SERVICE INFO – INA 0060

Визуальная разница между коромыслами 422 0102 10 и гидрокомпенсаторами 420 0222 10

Рис 2: Конструкция 2

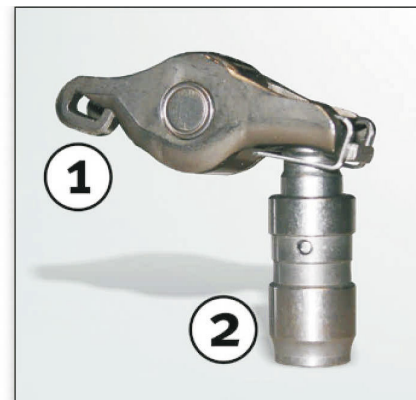
При замене коромысла и гидрокомпенсатора обратите внимание, что возможно применение двух вариантов конструкции (см. рис 1 и 2).

В настоящий момент Schaeffler Automotive Aftermarket поставляет версию, показанную на рис 2, которая может быть использован для замены версии, изображенной на рис. 1.

Всегда заменяйте оба компонента! Всегда заменяйте полный набор, если один из компонентов механизма компенсации клапанного зазора вышел из строя. Чтобы избежать повторного ремонта и дополнительных расходов заменяйте коромысло и гидрокомпенсатор одновременно.
